KUR 設工認(中央管理室の機能移転、火災対応機器・放送設備の設置)に係るコメント回答

令和 4 年 6 月 27 日

京都大学複合原子力科学研究所

令和 4 年 4 月 28 日の審査会合におけるコメント 1 について回答する。

(KUR 申請書)参考図 35 放射線管理施設の信号系統

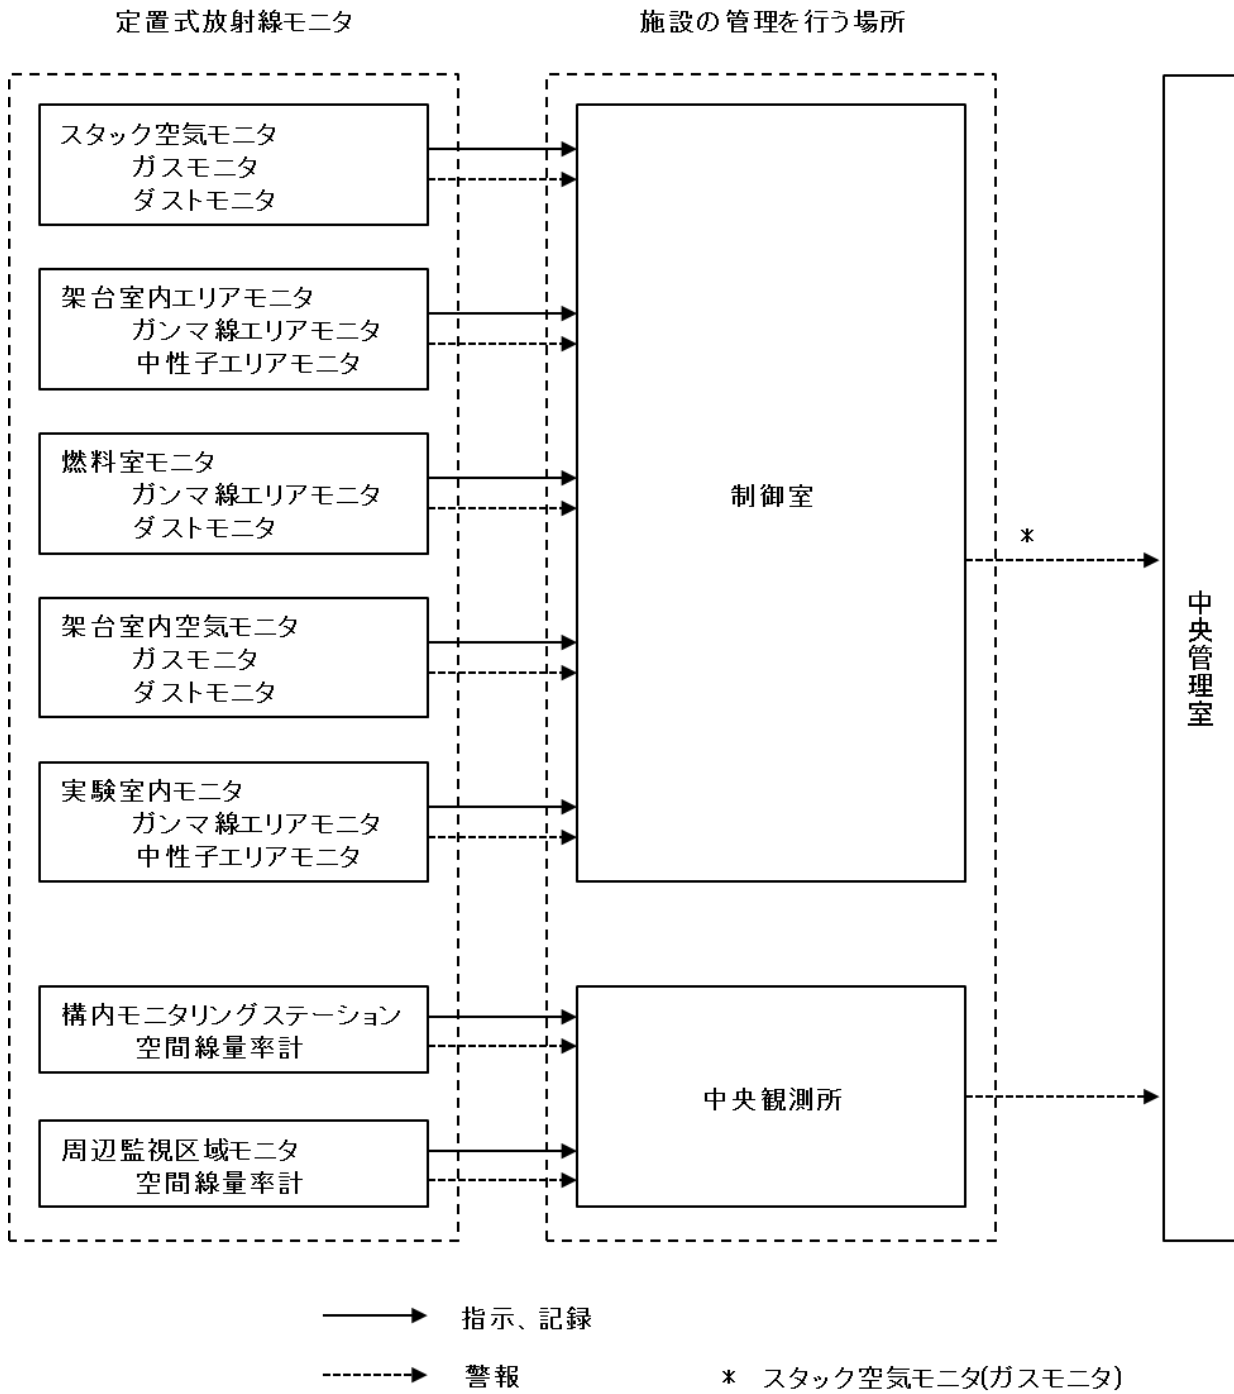
中央監視盤の機能、火災対応機器、放送設備がそれぞれ有する機能について、設置変更承認書の機能別重要度分類 (PS 及び MS) の分類表にある安全機能として必要な機能であるもの、そうでないものの整理表を作って説明すること。また、その整理の結果に基づき、中央監視盤の機能に含まれる機能別重要度分類と耐震重要度分類との整合性について説明すること。

No.	項目	位置付け ①②③	KUR 申請書、KUCA 申請書の記載に基づく 説明	KUR 申請書、KUCA 申請書の記載
	(KR5)、炉本体上部(KR6)]	録] ②	の指示・記録、警報の各機能は KUR 申請書参考図 35 に示す制御室が該当すると考えている。	上部、地下室(実験室)、地下イオン交換器室 これらのモニタの測定値は原子炉制御室にて指示、記録するとともに、 <b>重要なものは中央管理室においても重複して指示、記録する。</b> またこれらのモニタについては、設定値を超えた場合に原子炉制御室及び <b>中央管理室において警報を発生させる。</b> なお、1 階外壁に <b>緊急時用モニタ</b> を設け、その測定値は <b>中央管理室において指示、記録する。</b>
4	(KUR) 常時監視が必要なモニタ [使用済燃料プール室(KR4)、地下実験室(KR7)、地下イオン交換器室(KR8)]	(KUR) [警報] ②	従って、中央管理室における当該警報及び指示・記録については設置許可基準規則第 25 条(放射線からの放射線業務従事者の防護)第 3 項及び第 39 条(監視設備)第 1 項に適合する(中央管理室を当該情報を伝達する必要のある場所と考えている)。	
5	(KUR)原子炉室 1 階外壁にある緊急時用モニタ	(KUR) [指示・記録] ②	当該指示・記録は設置許可基準規則第 25 条(放射線からの放射線業務従事者の防護)第 3 項及び第 39 条(監視設備)第 1 項に適合する(中央管理室を当該情報を伝達する必要のある場所と考えている)。	
6	(KUR) 炉心タンクの水位及び温度の指示計	(KUR) [警報(水位のみ)] ② (KUR) [指示(記	機能別重要度分類の MS-3 に分類されている設置許可基準規則第 12 条(安全施設)第 1 項及び第 16 条(燃料体等の取扱施設及び貯蔵施設)第 2 項第 2 号ニに適合する「原子炉タンク水位計、原子炉タンク液面計」による監視は、設計基準事故(原子炉冷却材の流	8-10-1 原子炉制御室 (3)原子炉制御室外からの停止及び監視 原子炉制御室以外の場所から原子炉を停止できるように、原子炉格納施設の 1 階実験設備周辺に 3 箇所、炉頂に 1 箇所のスクラムボタンを設けている。さらに中央管理室に、原子炉をスクラムさせると同時に、研究所全域に警報を発する非常警
